URGENTE avviso di sicurezza sul campo

**Rischio di danni ai sensori ottici nei prodotti Impella se utilizzati in
concomitanza e nelle immediate vicinanze del catetere per
litotrissia intravascolare coronarica a onde d'urto**

URGENTE avviso di sicurezza sul campo (FSN)
Rischio di danni ai sensori ottici nei prodotti Impella se utilizzati in
concomitanza e nelle immediate vicinanze del catetere per
litotripsia intravascolare coronarica a onde d'urto

Riferimento per la posizione del sensore ottico nei dispositivi Impella

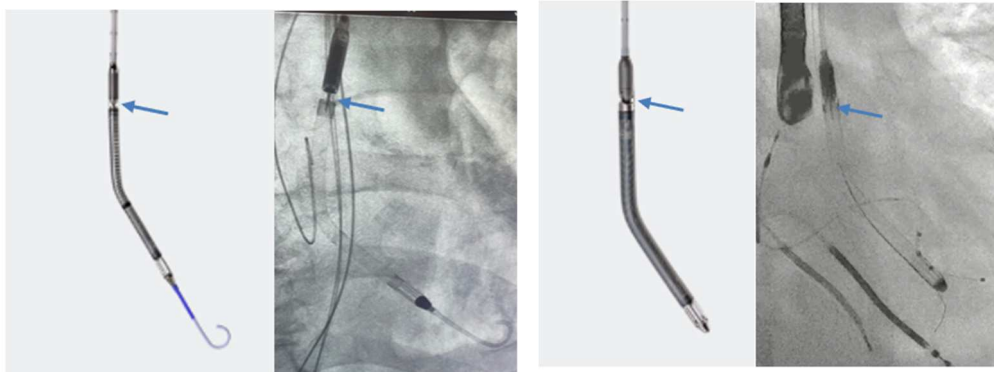
Abiomed raccomanda all'utente di mantenere una distanza adeguata (> 20 mm) tra il dispositivo IVL e il sensore ottico Impella e di includere il posizionamento ottimale del catetere Impella con il marcatore radiopaco posizionato sull'anulus della valvola aortica.

In caso di guasto del sensore ottico, monitorare l'emodinamica del paziente e confermare il posizionamento di Impella con l'imaging. La pompa continuerà a funzionare ma il monitoraggio di aspirazione e posizionamento verrà interrotto.
